（仮称）神 楽 山 風 力 発 電 事 業 環 境 影 響 評 価 準 備 書

補 足 説 明 資 料

令和 2 年 4 月

J R 東日本エネルギー開発株式会社

図 5(12)
排水方向

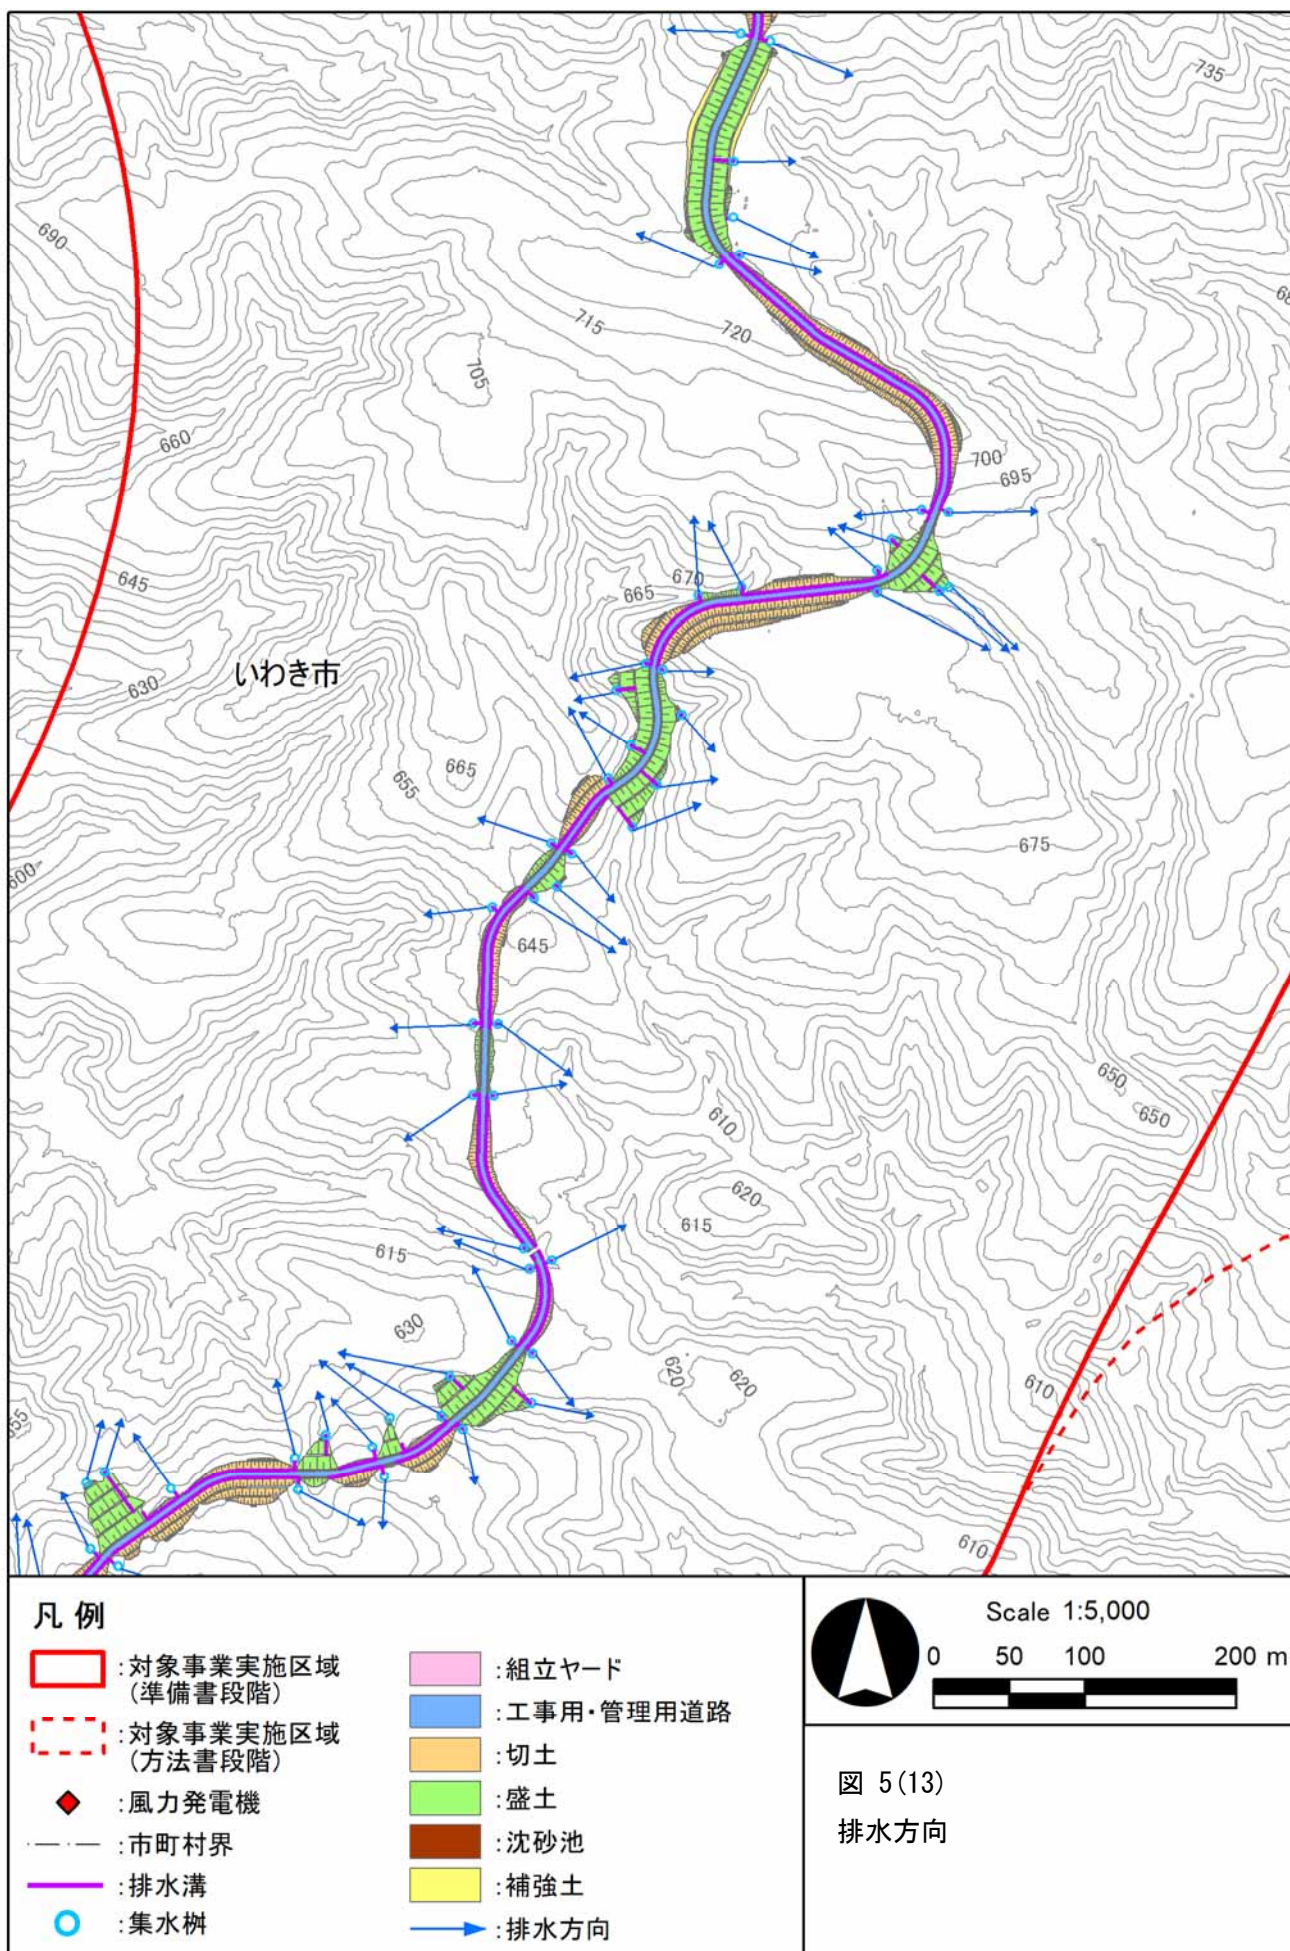
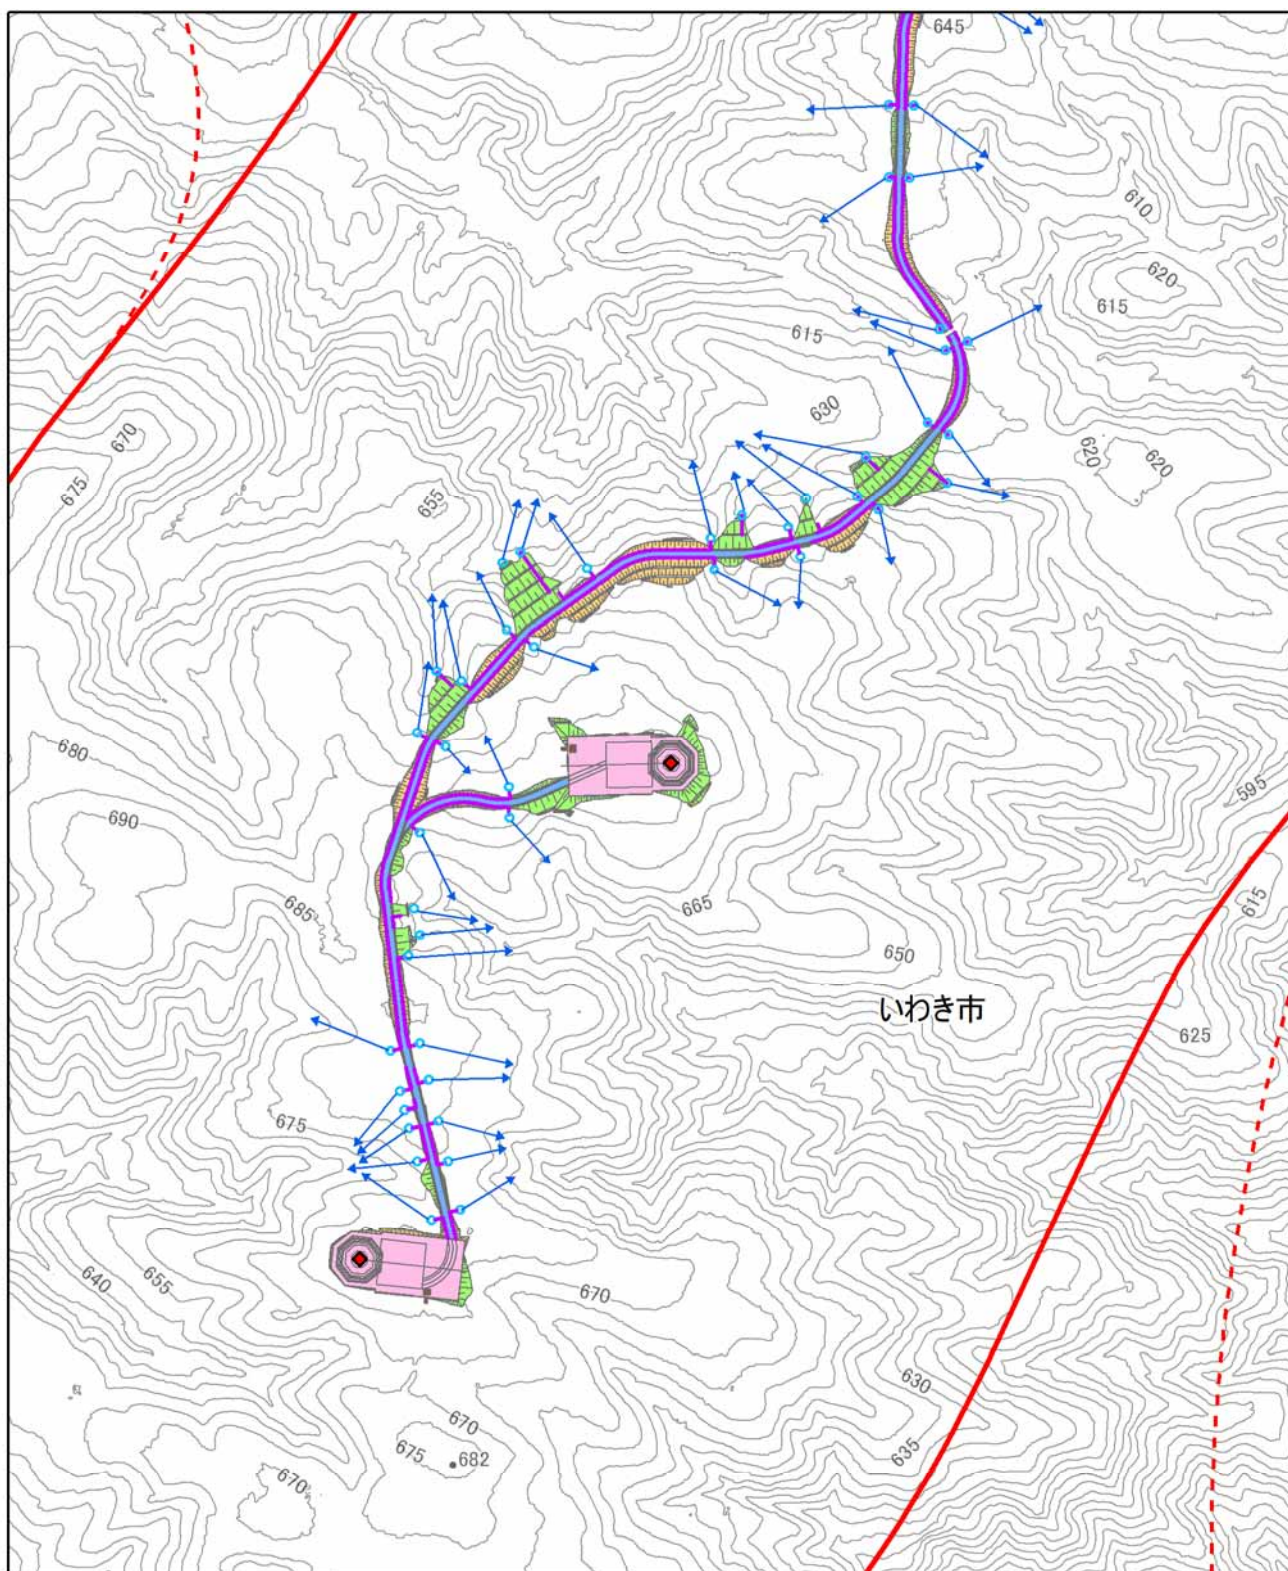
工事中の排水について、工事・管理用道路に伴う土地改変工事における排水対策を説明ください。側溝を設置する場合には、その排水先を明記してください。

また、これらの内容は評価書に明記してください。

土地改変工事における排水対策として沈砂池及び土砂流出防止柵のほか、工事・管理用道路及び法面に側溝、集水柵を設置する計画です。設置する側溝の排水先は図 5 に示すとおりであり、評価書に記載します。

図 9 管理作業用詰所及び連係変電設備（開閉所）の想定位置

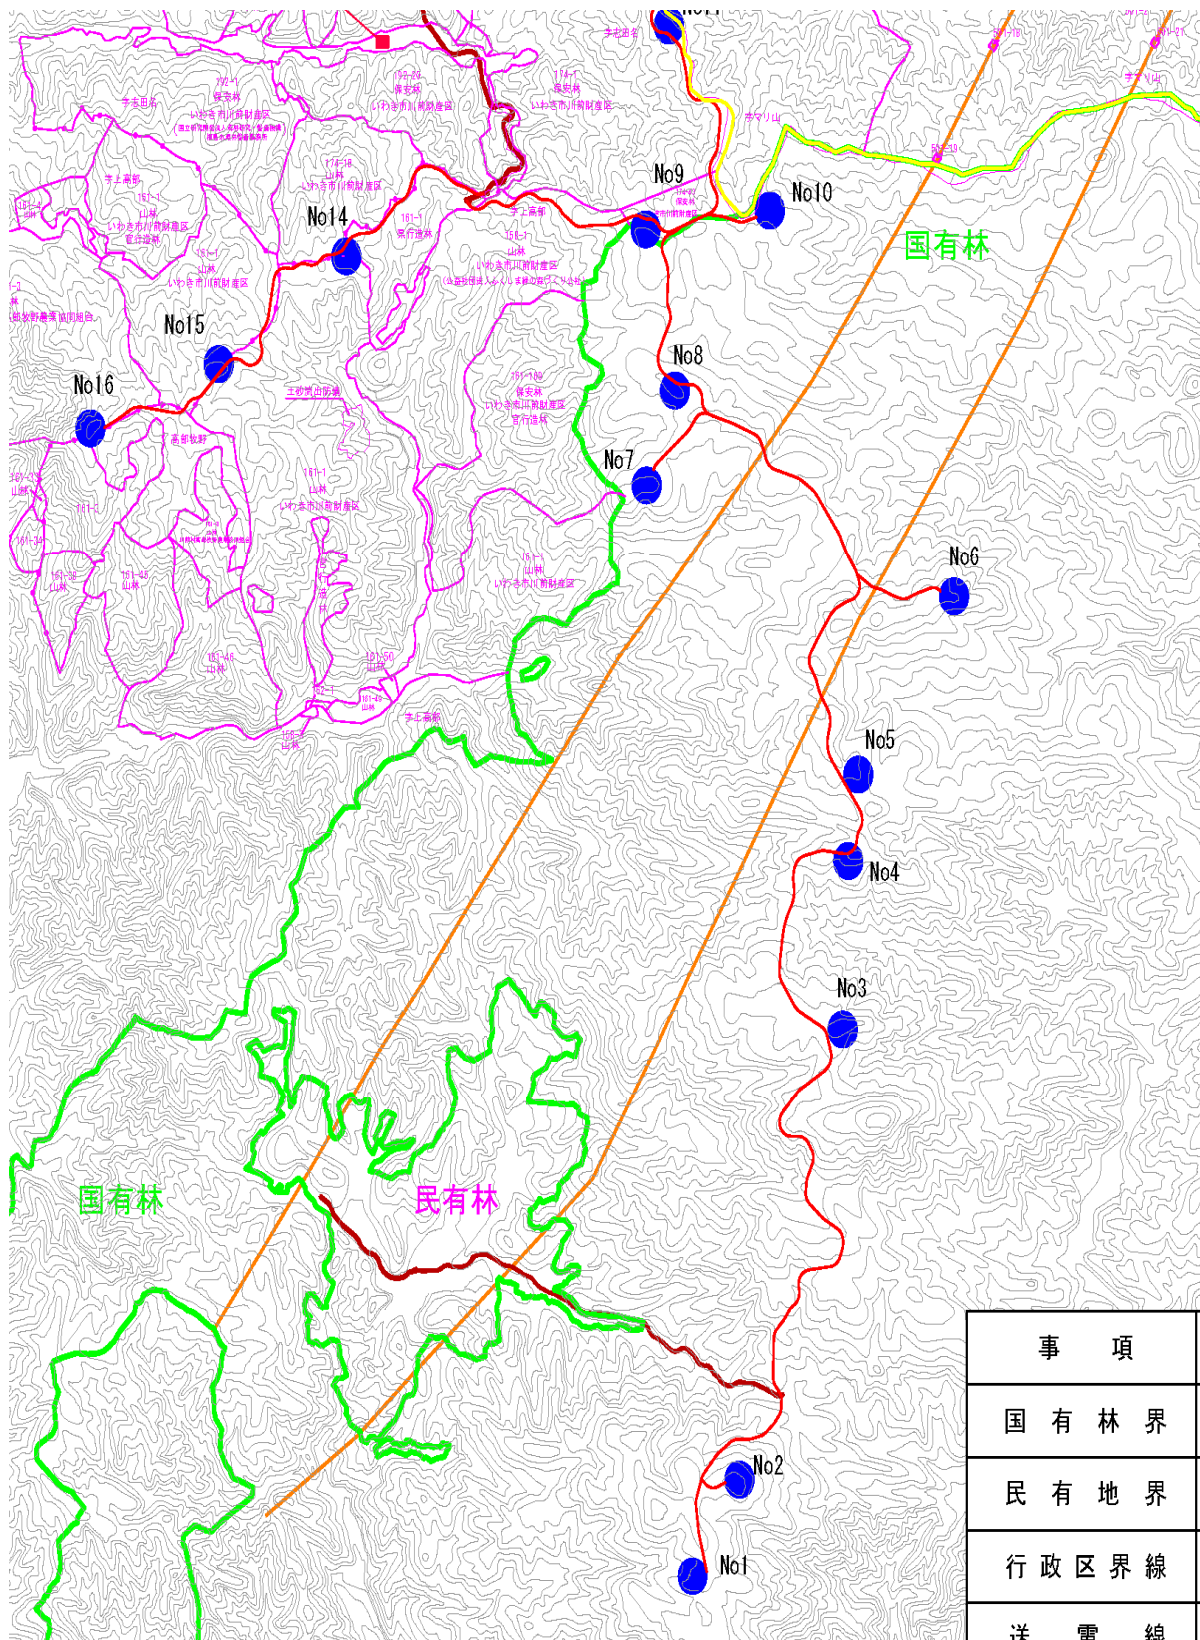
変電設備の設置予定位置、送電線経路、系統連系予定地点について図を追加提示願います。

連系変電設備(開閉所)の現時点で想定している場所は図 9 に示すとおりです。なお、連系変電設備までの送電線のルート及び系統連系予定地点は接続先の電力会社との協議を行いながら現在検討中です。

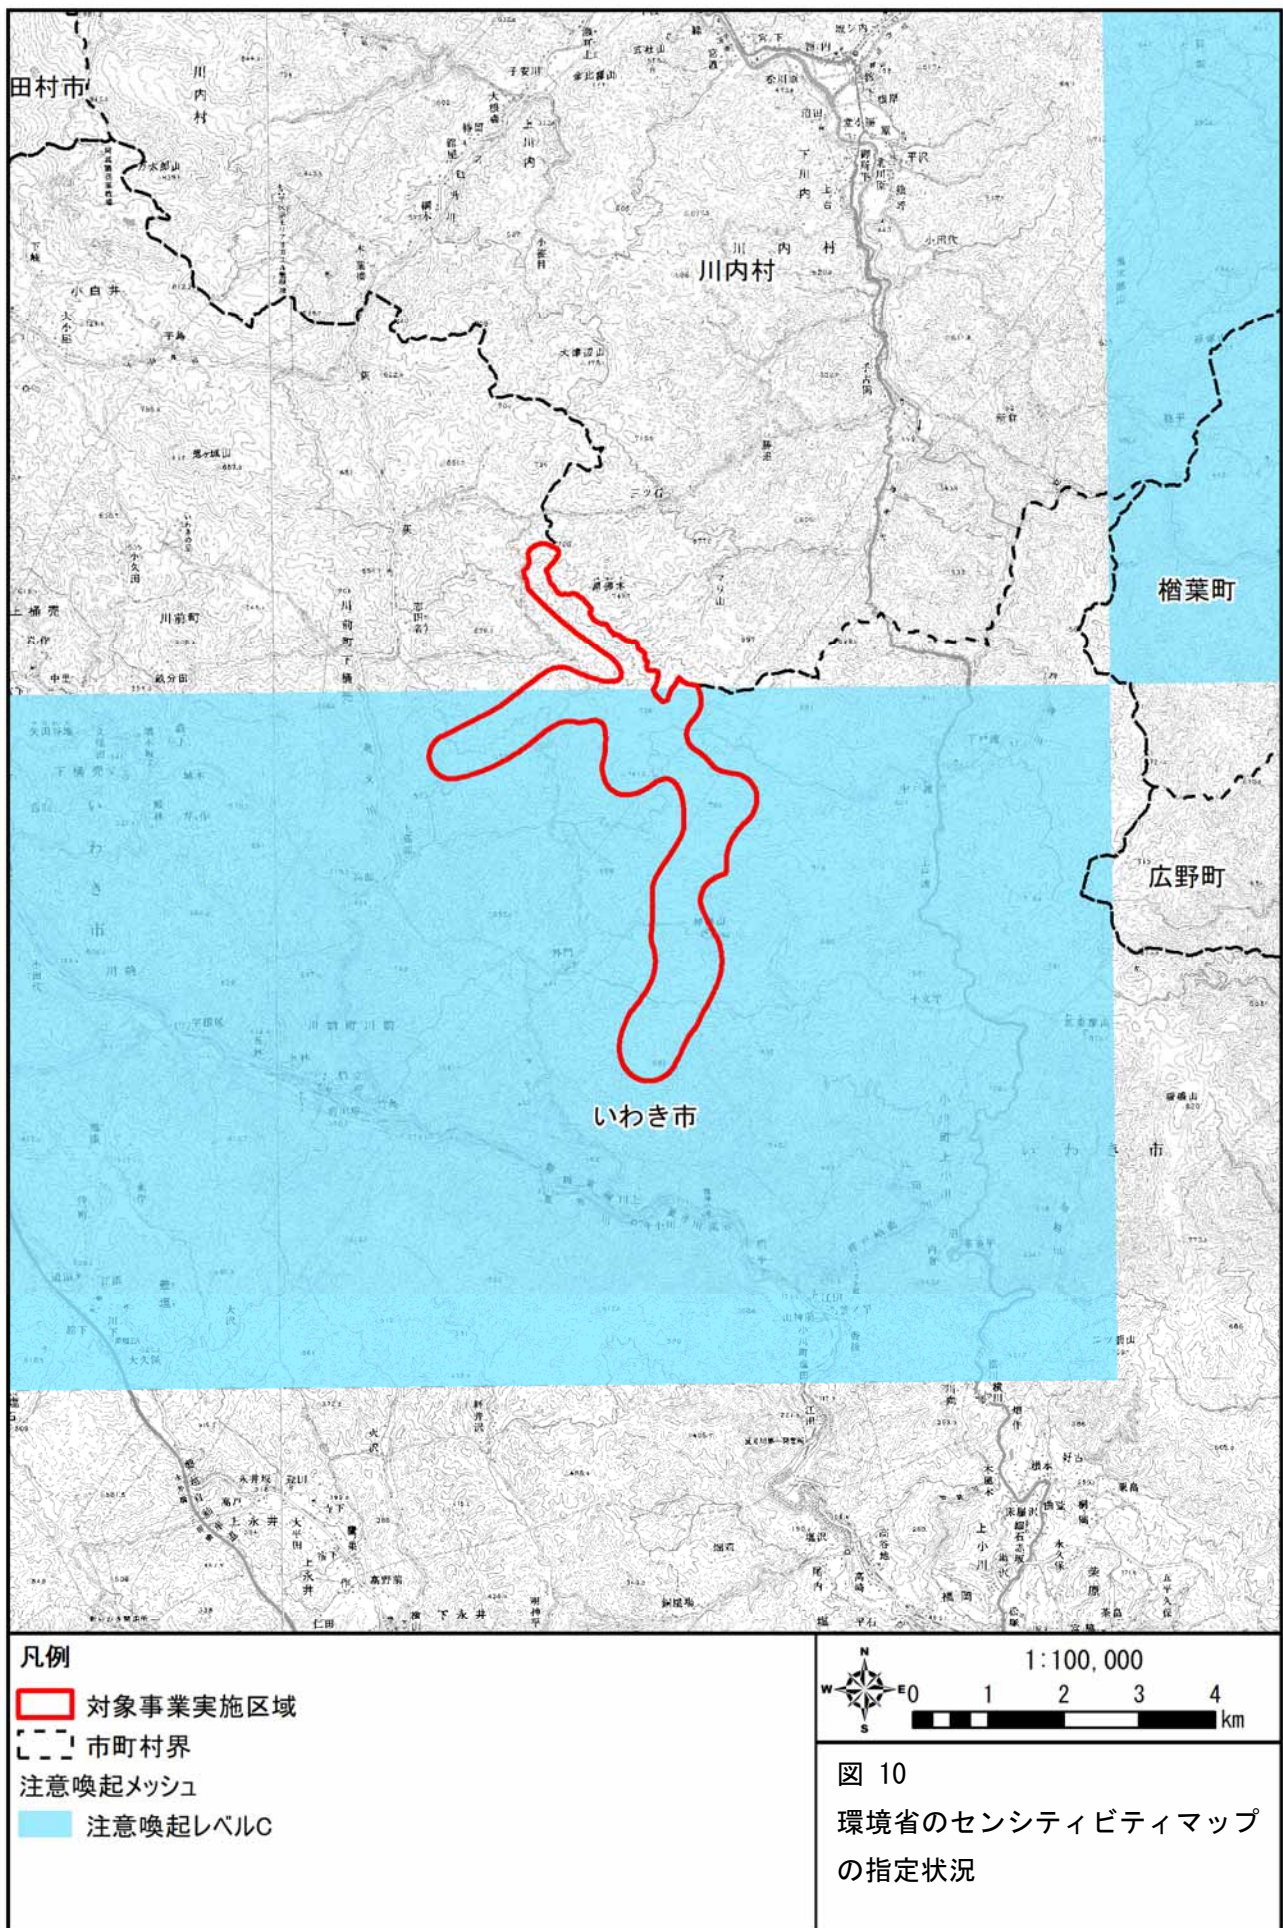
種の保存法の指定種が一部修正されていません。オオタカは国内希少野生動物種から外され、チュウヒは追加されています。また、ホウロクシギは、国際希少野生動物種です。

ご指摘を踏まえ、評価書にて修正します。
